Паспорт

доступности объекта

Сельскохозяйственный техникум «Куйбышевский» федерального государственного бюджетного образовательного учреждения высшего образования «Новосибирский государственный аграрный университет» (СХТ «Куйбышевский» ФГБОУ ВО «Новосибирский ГАУ»), корпус практических занятий тракторов и автомобилей

обследования объекта №5

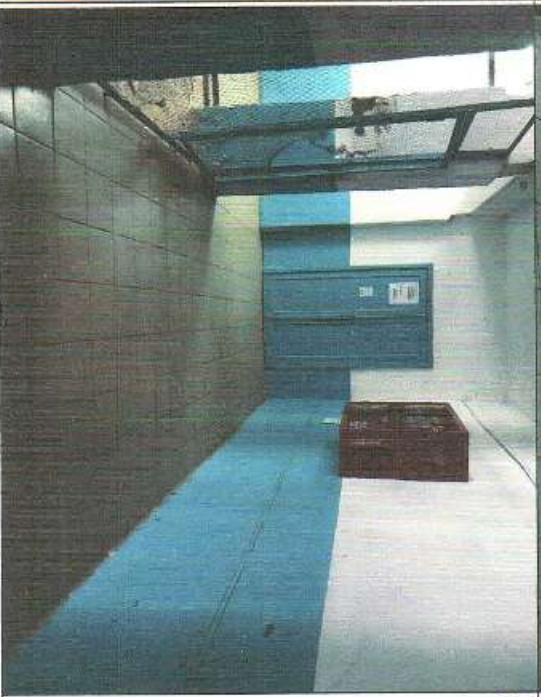
№ п/п	Наименование функционально-планировочного элемента	Наличие элемента			Выявленные нарушения и замечания	Значимо для инвалида (категория)	Работы по адаптации объектов	Виды работ
		есть/нет	№ на плане	№ фото				
2.1	Лестницы/ступени (наружная)	нет				О, С		
2.2	Пандус (наружный)	нет				К, О, С		
2.3	Входные площадки (перед дверью)	нет				К, О, С		
2.4	Двери (входные)	есть			Соответствует ширине дверного проема центрального входа.	К, О, С	При необходимости оказывать помощь инвалидам персоналом учреждения.	Организационные мероприятия
2.5	Гамбур	есть			Соответствует по габаритам.	К, О	При необходимости оказывать помощь инвалидам персоналом учреждения.	Организационные мероприятия

Наименование структурно-функциональной зоны	Состояние доступности *	Приложение		Рекомендации по адаптации (вид работы)**
		№ на плане	№ фото	
Входная группа	ДП-И (Г,У), ДЧ-И (О), ВНД (К,С).			Организационные мероприятия: при необходимости оказывать помощь со стороны персонала

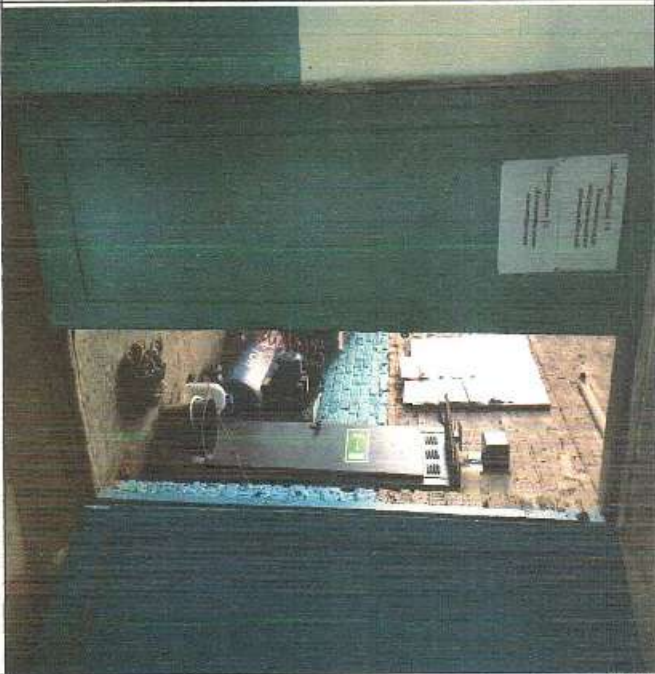
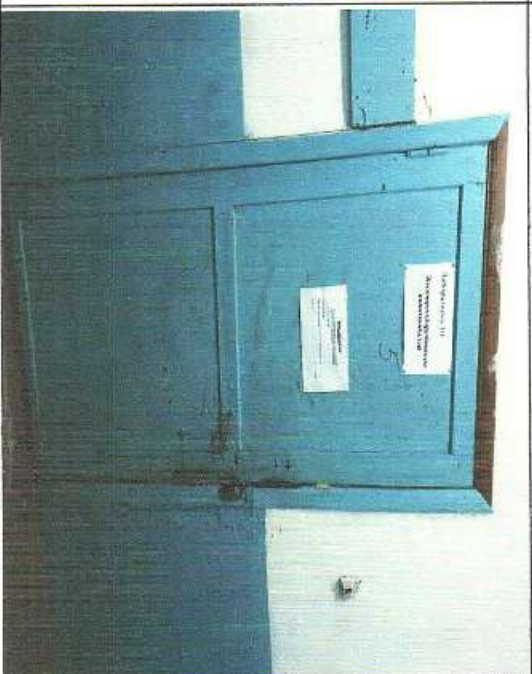
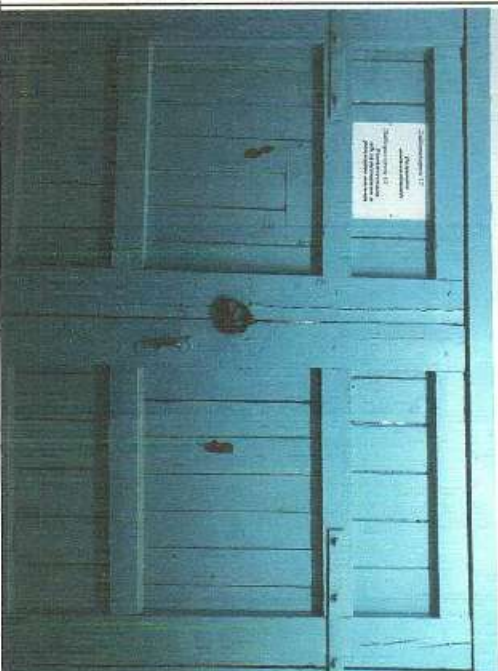
3.7	Лестницы (внутри здания)	есть			Соответствуют нормативам, ступени не имеют контрастной окраски краев, отсутствуют тактильная предупредяющая полоса в начале и конце лестничного марша. Не дублированы пандусом, подъемными устройствами.	К, О, С	Лестницы в начале и в конце марша окрасить тактильным покрытием, нанести на край первой и последней ступеней контрастную окраску (либо монтаж противоскользящих контрастных накладок). Обучить персонал правилам оказания ситуационной помощи инвалидам.	Текущий ремонт, организационные мероприятия

3.3	Пандус (внутри здания)	нет						
3.4	Лифт пассажирский (или подъемник)	нет						
3.5	Двери	есть			Соответствуют.	К, О, С	-	-
3.6	Пути эвакуации (в т.ч. зоны безопасности)	есть			Пути эвакуации не соответствуют нормативам доступности для МГН	К, О, С, Г, У	Обучить персонал правилам оказания ситуационной помощи инвалидам в чрезвычайных ситуациях: отработать регламент эвакуации МГН.	Организационные мероприятия

Наименование структурно-функциональной зоны	Состояние доступности *	Приложение		Рекомендации по адаптации (виды работы)**
		N на плане	N фото	
Пути движения на объекте	ВНД (К,С), ДУ (О,Г,У)			Текущий ремонт, организационные мероприятия: согласно проекту лестницы в начале и в конце маршрута оснастить тактильными покрытиями, нанести на края первой и последней ступеней контрастную окраску (либо монтаж противоскользящих контрастных накладок), нанести контрастную маркировку дверей в соответствии с нормативами; приобрести гусеничный транспортёр; обучить персонал правилам оказания ситуационной помощи инвалидам в чрезвычайных ситуациях; отработать регламент эвакуации МПН.

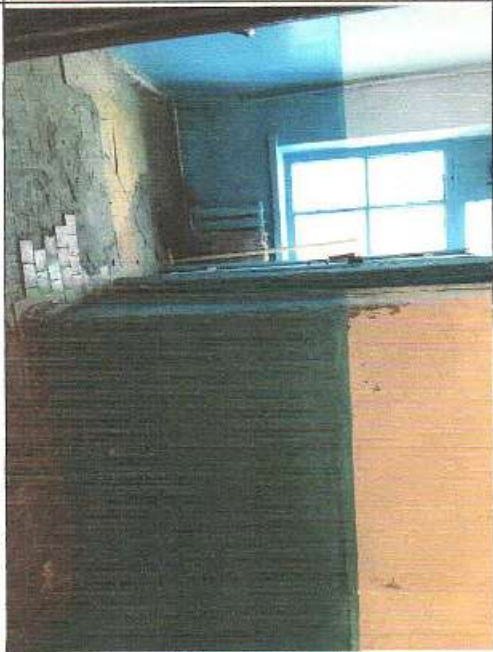
№ п/п	Наименование функционально-планировочного элемента	Наличие элемента		Выявленные нарушения и замечания	Значимо для инвалида (категория)	К.О	Работы по адаптации объектов	Виды работ
		есть/нет	№ фото					
4.1	Кабинетная форма обслуживания	есть		Кабинеты имеют похожую геометрию пространства, дверные проемы в кабинеты к инвалидам соответствуют.	К.О		Технические решения по обустройству кабинетов для приема людей передвигающихся на колясках нецелесообразны без организации доступности для таких посетителей путей движения, а также санитарно-гигиенических помещений.	Организационные мероприятия
4.2	Зальная форма обслуживания	нет						
Наименование структурно-функциональной зоны		Состояние доступности*		Рекомендации по адаптации (вид работы)**				
Зона оказания услуги		ВНД (К,С), ДЧ-И (О) ДУ (Г,У)		Организационные мероприятия: при необходимости оказывать помощь со стороны персонала
